1891-10-07

Niels Skovgaard

Joakim Skovgaard

Brev

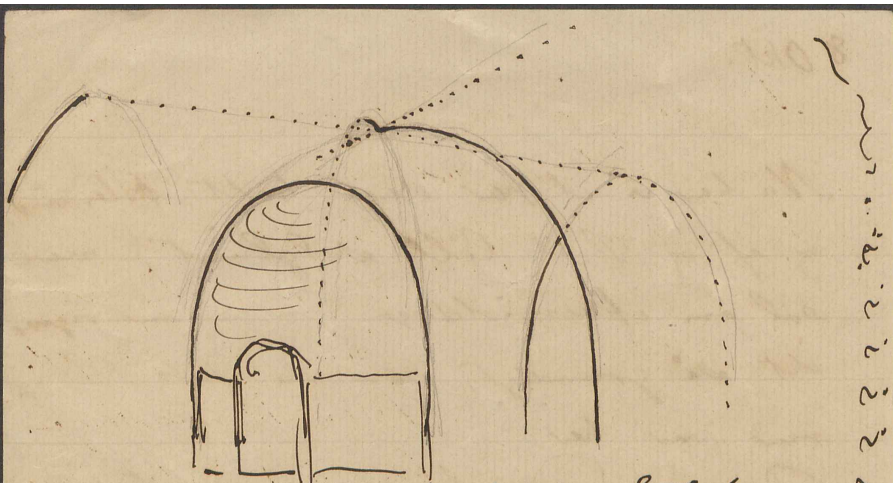
Kunde ikke den ting, at menigheden
bliver det skilt i de tre flage
forhinsam sandt og med at
skæbuden gjordes mindre i jg
faldende. (jeg mener, ^{den skæbuden} ~~det~~ at
de fine bjørner ikke bliver til
hinanden, ved det at korvindingen
bliver gjort mindre) ved at
gøre de to vestlige bjørner til
indlet, og tage de to udbygninger
med til kirkerummet, og så
lægge trapperne i de andre
udbygninger. Du læs tegnet.

Ja kom galleriet
også til at lide rundt.

Det er ligesom på min plan med
dit fane.

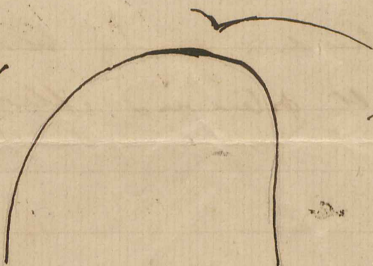
Man Absis næsten ikke kunne møde have
danne form ? ? ? ? ? ? ? ? ? ? ? ? ? ?

Det var
for det
Sådan

galt tegnet,
må jo blive
noget.

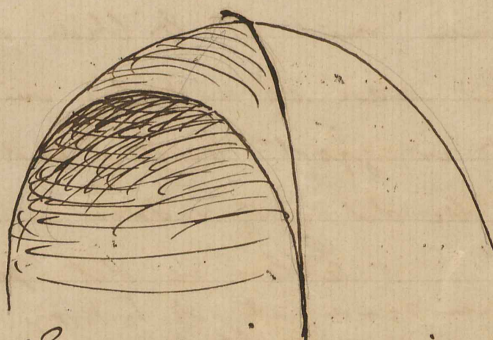
med mindre man siger sådan.

De fastsætter vel alle disse mærkelige
linier.
